Plan-Nr.: A B - 1 0 1 0 A P 0 5 1 6 - E

**NORD-SÜD STADTBahn KÖLN**

Planverfasser: BUDER + MENZEL	Datum: 20.01.2008	Name: Holztorczyk
Architekt: SGA Auguste-Viktoria-Straße 32	gepr.: 30.11.2007	Molitorczyk
gepr.: 30.11.2007		Menzel
Planname: Haltestelle Breslauer Platz	Projekt-Nr.: Nord-Süd Stadtbahn	Bauleos A
Format: A0	Zeichn.-Nr.: ALTERNATIVPLANUNG SCHRAGE OBERLICHTER	Maßstab: 1:100, 1:50
Th: 04	LV-Titel: Art	Index:
INGE PHS KÖLN	mit Eintrag	mit Eintrag
24.01.2008	mit Eintrag	mit Eintrag
gez. Herr Brag	mit Eintrag	mit Eintrag
Datum: 25.01.2008	Datum: 25.01.2008	Datum: 25.01.2008

Systemschnitt Oberlicht M 1/50 Draufsicht Oberlicht M 1/50

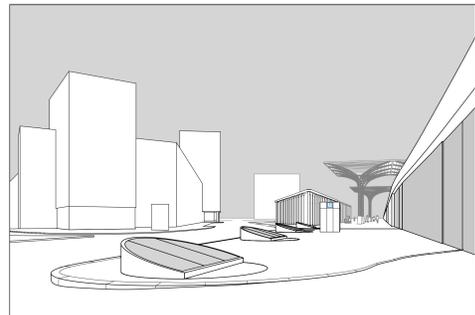
Eintrag KVB 27 vom 19.12.07	- Benutzung geneigter Glasflächen als Liegeflächen und durch Skeler verhindern
KVB 202 vom 13.12.07	- Betriebbarkeit der Glasflächen Belastungsklasse A15 nach DIN EN 124
	- Belastungsklasse D 400 für Trennbereich mit Unterkonstruktion
